Извещение № 6

об изменении ТУ 102-237-85
"ЗДАНИЯ МОБИЛЬНЫЕ (ИНВЕНТАРНЫЕ) ИЗ БЛОК-КОНТЕЙНЕРОВ
СИСТЕМЫ "ВАХТА"

Срок введения с 01.04.88

ОБЩЕЖИТИЕ НА I2 ЧЕЛОВЕК

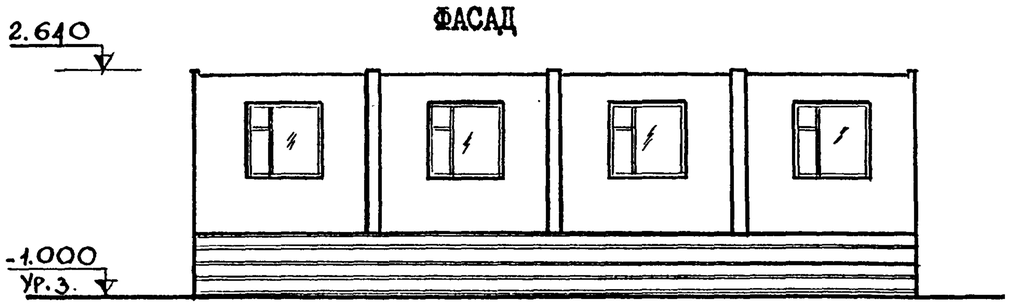
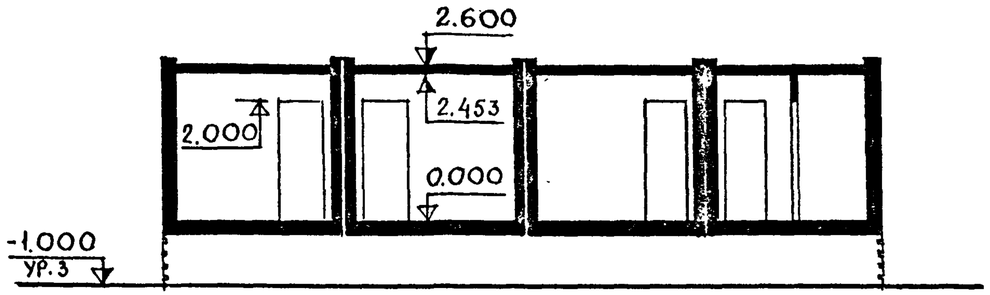
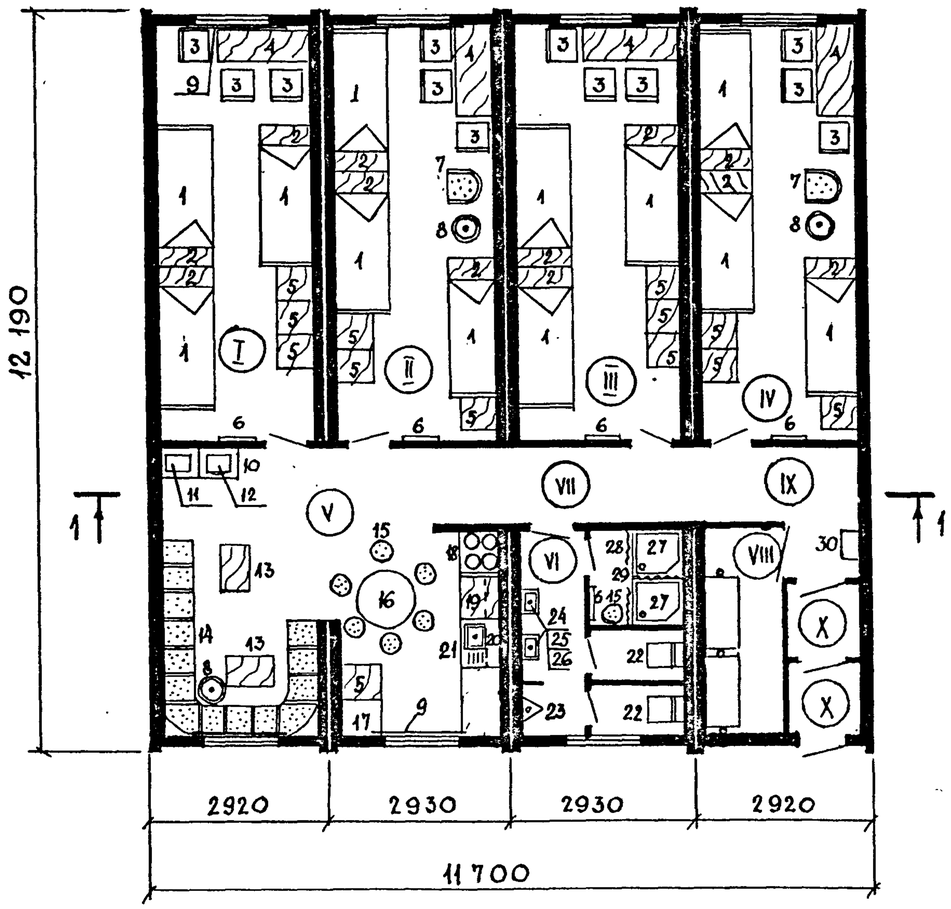
Приложение I дополнить объемно-планировочными решениями "Общежития на I2 человек" ("Вахта").
